## Gutachten

Nr. SH - 23 / 16 vom 17.03.2023

zum Zustand der Platanen Nr. 19 bis 21 und  
zur baumverträglichen Neubauerstellung

<b>Bauvorhaben:</b>	Überseering 17 in Hamburg City Nord
<b>Auftraggeber:</b>	Achte PM Invest GmbH & Co. KG Große Elbstraße 86 222767 Hamburg
<b>Angebot:</b>	vom 19.11.2020
<b>Auftrag:</b>	Vom 17.12.2020
<b>Ortsbesichtigung und Untersuchung:</b>	am 19.02.2021 / aktualisiert am 16.02.2023
<b>Gutachter:</b>	ö.b.v. [REDACTED]
<b>Anlagen und Einlagen:</b>	<ul style="list-style-type: none"><li>- Fotodokumentation</li><li>- Baumkronenaufmaß</li><li>- Untergeschoss und Baumbestand</li><li>- Regelgeschoss und Baumbestand</li></ul>

# Untergeschoss und Baumbestand (UG-Plan blrm)

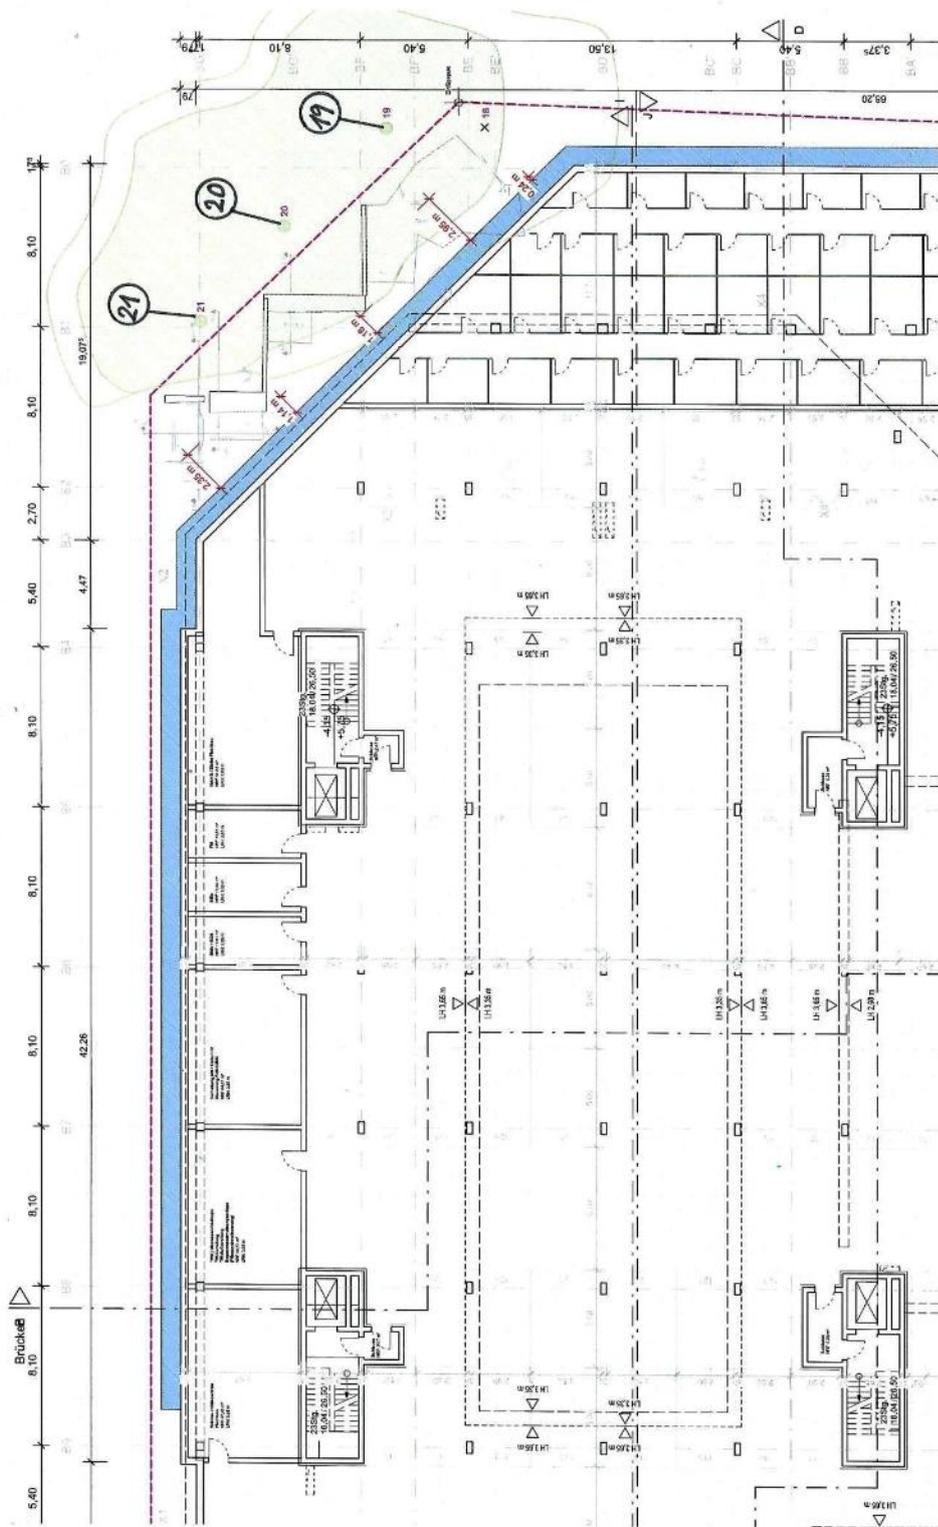
Gemäß Planung des Büros BLRM ist der Neubau im Untergeschoss parallel zu den Grundstücksgrenzen vorgesehen.

Der Neubau im Bereich der drei zur Erhaltung vorgesehenen Platanen ist außerhalb der Mauerscheiben auf dem Baugrundstück geplant, öffentlicher Grund wird nicht in Anspruch genommen.

Die Kante des Kellergeschosses liegt am Kronenrand der drei Platanen.

Zur Verbauerstellung liegt die Verbaulinie außerhalb der derzeitigen Mauerlinie und außerhalb der bislang nach Durchführung der Wurzelbehandlung noch verbliebenen Wurzeln des Baumes Nr. 19.

Somit wird die Verbauerstellung bezüglich des Wurzelraums der drei Bäume als baumverträglich realisierbar beurteilt.

# Regelgeschoss und Baumbestand (Plan Regelgeschoss blrm)

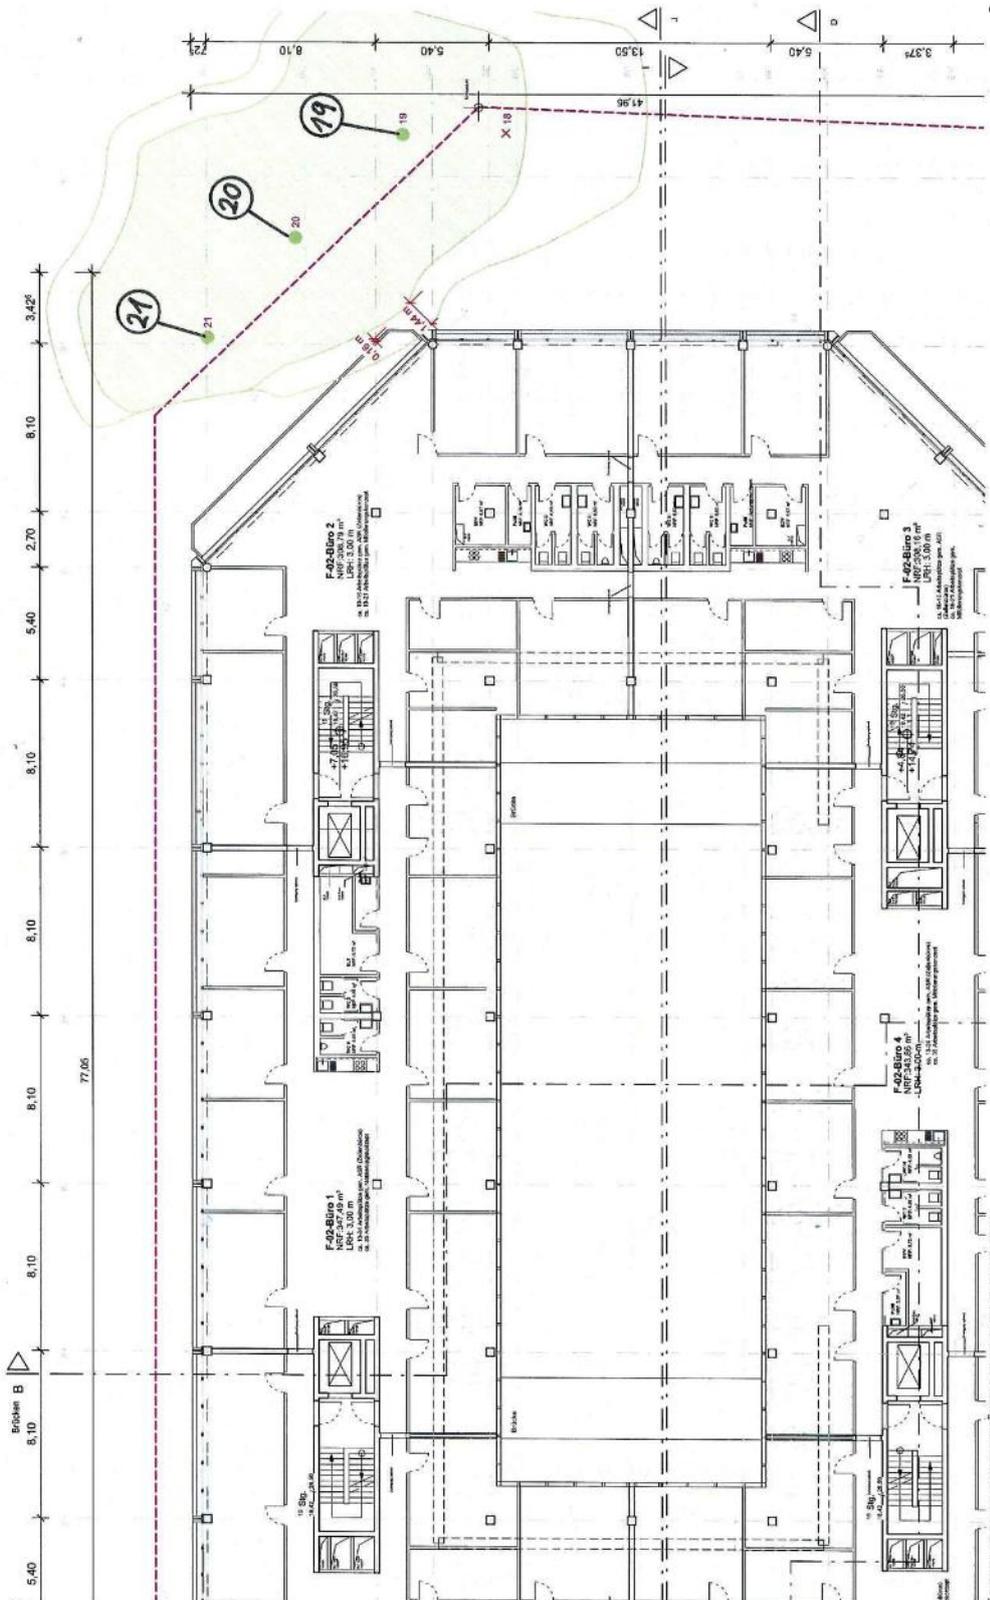
Im Obergeschoss, das auf Nordseite gegenüber der Kellergeschosslinie zurückspringt, ist im Bereich der nordwestlichen abgeschrägten Gebäudeecke ein Balkon vorgesehen, der laut Zeichnung 1,44 m, also gerundet 1,5 m, auskragt.

Bezüglich der seitlichen Baumkronen ist anzumerken, daß seitens des Management des öffentlichen Raumes eine Freihaltezone zwischen Balkon und Baumkrone von 1,5 m gewährleistet wird.

Bezüglich des Kronenraums ist anzumerken, dass die Baumkronen gemäß Aufmaß des Vermessungsbüros SBI um rund 1,5 m zurückgeschnitten werden müssen.

Der Unterzeichner sieht die Rückschnitte eher bei rund 2,0 m bis vereinzelt 3,0m da die Kronen insgesamt seitlich zerklüftet sind und durch das Aufmaß sicherlich nicht jede einzelne äußerste Astspitze gemessen wurde.

Die Absteckung der 1,5 m breiten Freihaltezone vor den Balkonen hat ergeben, daß die Rückschnitte im Feinastbereich bis zu einer maximalen Schnittstärke von 3 cm ausgeführt werden müssen. Die Rückschnitte können auf den sog. Zugast geführt werden eine Habitusveränderung der Platanen erfolgt nicht.

Mit der 1,5 m breiten Freihaltezone zwischen Balkon und Baumkrone ist eine Gerüststellung vor den Balkonen möglich.

Somit ist festzustellen, daß die geplanten Baumaßnahmen bezüglich der Baumkronen incl. der erforderlichen Kronenrückschnittmaßnahmen Baum verträglich umsetzbar sind. Eine seitliche Kranandienung von Materialien zwischen Gerüst und Baumkronen ist nicht möglich, in den entsprechenden Leistungsverzeichnissen ist darauf explizit hinzuweisen.
